浜岡原子力発電所 基準津波の策定のうち プレート間地震の津波評価について

2023年10月18日

【面談資料】

コメントとコメント回答概要

資料構成の変更

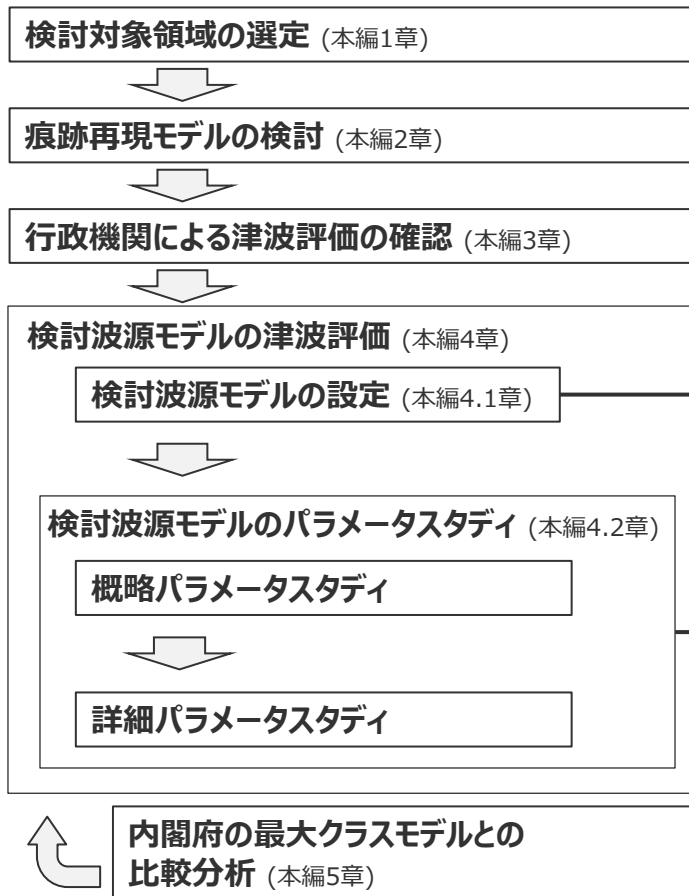
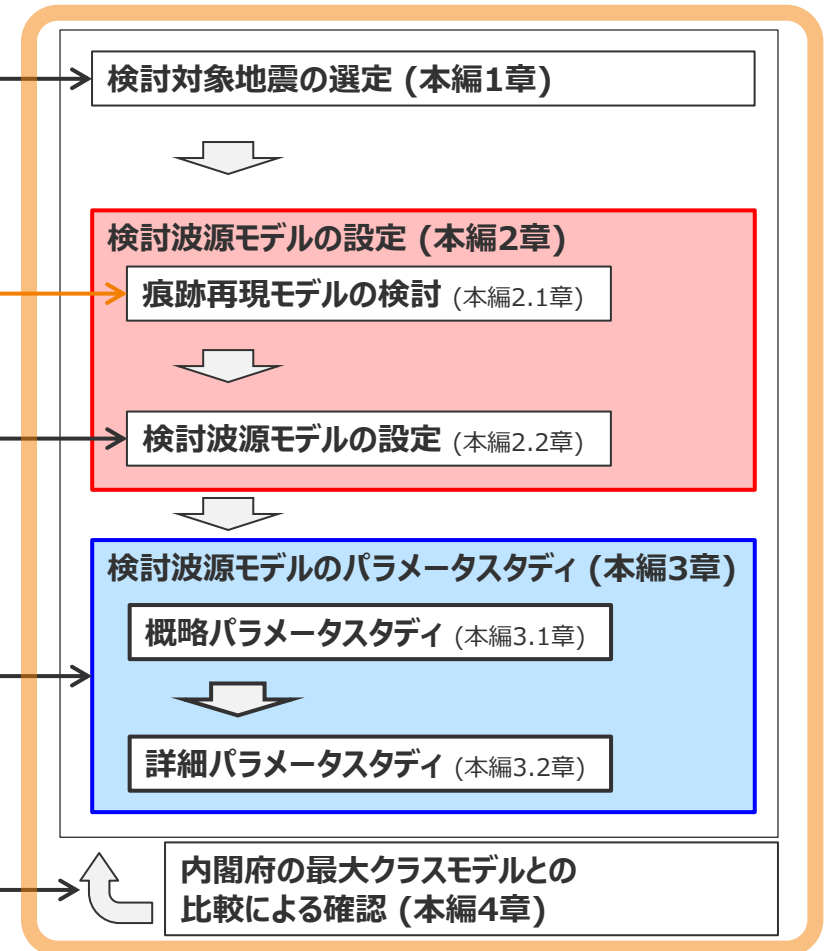
- プレート間地震の津波評価の方針、論理構成を再点検し、痕跡再現モデルあるいは検討波源モデルの位置づけ、パラメータスタディやパラメータスタディの幅など含め、一連の体系的な内容として整理されているかを確認して説明すること。
- 検討波源モデルのパラメータスタディを再点検し、評価に漏れがなく、評価結果が変わらないかを確認して説明すること。

- 全9回の審査会合における議論を逐次反映してきたプレート間地震の津波評価について、評価方針、論理構成、根拠を再点検し、特に以下の(1)～(3)の項目について、評価方針等を明確化して整理を行い、一連の体系的な内容として資料を再構成する。

- コメント回答に伴い、プレート間地震の津波評価の資料構成を、以下のとおり見直す。これまで章立てしていた「行政機関による津波評価の確認」については、敷地の津波評価において参照する知見の一つであることから、今回、章立ては取りやめ、各章の中で内閣府による知見として参照する構成とする。
